"飛利浦"心臟電擊復甦器
“飛利浦” 心臟電擊復甦器
安全警訊

"PHILIPS" PORTABLE DEFIBRILLATOR MONITOR

“Philips” Efficia Defibrillator/Monitor

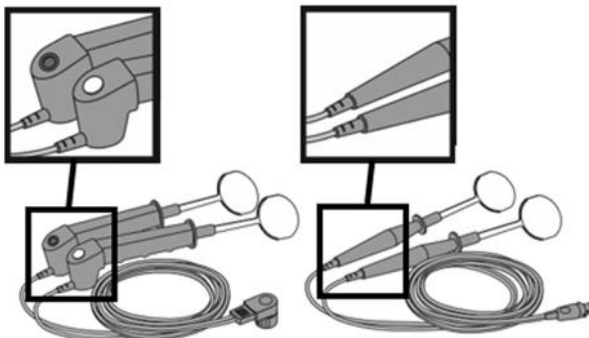
名稱描述	型號	批號
搭配心臟電擊復甦器使用之可殺菌型體內電擊板	開關式體內電擊板：M4741A, M4742A, M4743A, M4744A (如下圖左) 非開關式體內電擊板：M1741A, M1742A, M1743A, M1744A (如下圖右) 只針對其使用說明，而非體內電擊板本身。 	2015 年 1 月至 2020 年 8 月製造且銷售的所有體內電擊板

受影響產品之開關式體內電擊板，可能在多次使用後，發生導體間的絕緣性故障，而這類型的故障，依目前使用說明 (IFU) 所建議的電擊板檢查項目部分可能無法測出。但若在現有的檢查項目中，增加一項絕緣電阻檢測，即可早期發現絕緣故障的跡象。所有的體內電擊板在長期使用後都會磨損，可能影響其正常功能。遵循 IFU 的指示，落實例行操作檢查，可確保體內電擊板功能正常，隨時可用。

經查，國內進口之受影響型號/批號數量共 43 件，台灣飛利浦股份有限公司於 109 年 10 月 1 日通知受影響客戶並提供使用說明之附錄(增加絕緣電阻檢查項目)，在使用受影響產品之前應遵循 IFU 建議，執行電擊板檢查，以降低因電擊板老舊而發生故障的風險。依據 IFU 指示，若上述任何體內電擊板檢查未通過，應停用並更換電擊板。前述矯正措施於 109 年 10 月 31 日完成。
